**Avis de la Mission Régionale d'Autorité environnementale
Nouvelle-Aquitaine formulé à l'occasion de la présentation
d'un projet de parc photovoltaïque au sol
à Sencenac-Puy-de-Fourches (24)**

n°MRAe 2024APNA124

dossier P-2024-15808

Localisation du projet : Commune de Sencenac-Puy-des-Fourches (24)
Maître d'ouvrage : Société Narasolar
Avis émis à la demande de l'Autorité décisionnaire : le préfet de la Dordogne
En date du : 19 avril 2024
Dans le cadre de la procédure d'autorisation : Permis de construire
L'Agence régionale de santé et le préfet de département au titre de ses attributions dans le domaine de l'environnement ayant été consultés.

Plan masse – extrait étude d'impact page 197

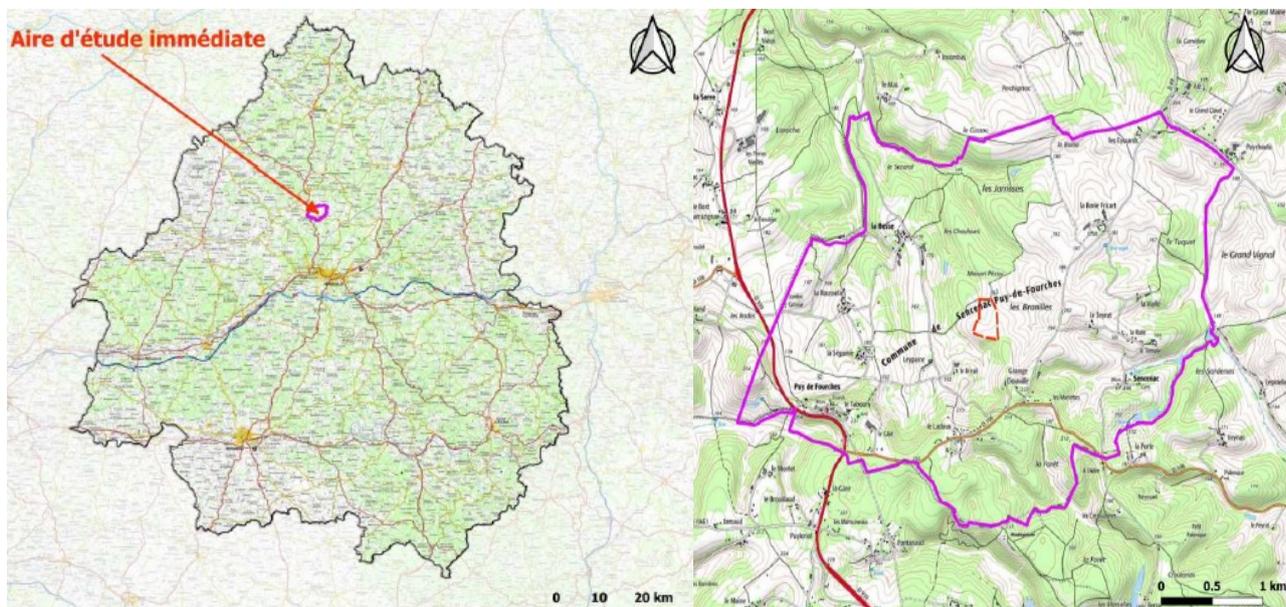
L'étude évoque une hypothèse d'un **raccordement électrique** au nord du projet, sans davantage de précisions sur son emplacement, son tracé et sa distance. **L'analyse des incidences liées aux opérations de raccordement doit être intégrée dans l'étude d'impact lorsque son tracé est établi.**

Le projet vient s'adosser à un petit îlot boisé sensible au feu du fait des espèces résineuses présentes et génère une interface entre le massif et l'installation. **Il doit se conformer de façon très précise aux Préconisations pour les parcs photovoltaïques au sol au regard de la prévention des risques d'incendie de forêt, pour la protection des personnes, des biens et des massifs du Service Départementale d'Incendie et de Secours de la Dordogne (SDIS).** Les enjeux environnementaux liés aux obligations légales de débroussaillage (OLD) hors du périmètre clôturé du parc, qui sont à dimensionner à partir de l'extérieur de la clôture du site, doivent faire l'objet de la mise en œuvre de la séquence Éviter Réduire Compenser (ERC). Des interfaces entre les installations et les espaces boisés doivent être aménagées :

- à l'intérieur du projet, établissement d'une interface aménagée de 9 mètres de large entre les panneaux et la clôture;
- à l'extérieur du projet, établissement d'une interface non boisée de 15 mètres minimum de large.
- l'interface située entre la centrale PV et l'îlot forestier au sud du projet, doit être connectée au réseau de voies existantes (pistes DFCI, chemins ruraux, routes...);
- en l'absence de telles voies à proximité immédiate de tout ou parties de l'installation, et si les terrains ne sont pas naturellement porteurs, une voie stabilisée d'au moins 3 mètres de large devra être implantée dans cette interface afin de permettre l'accès en tout temps au périmètre externe de l'installation.

- de présenter un projet présentant un **moindre impact paysager**, c'est à dire sans visibilité frontale depuis la route du Débat et avec une implantation plus éloignée de la ligne de crête afin d'être invisible depuis la route de la Borie-Fricart ;

- de retenir les mesures d'évitement nécessaires à la préservation de la **faune et des habitats** du site d'implantation, notamment les jachères qui constituent une zone d'alimentation pour de multiples espèces dont des chiroptères, ainsi que de reproduction pour l'Alouette des champs qui niche au sol. Le cas contraire, le dépôt d'une demande de dérogation à l'interdiction de destruction d'espèce protégée devra être étudié.
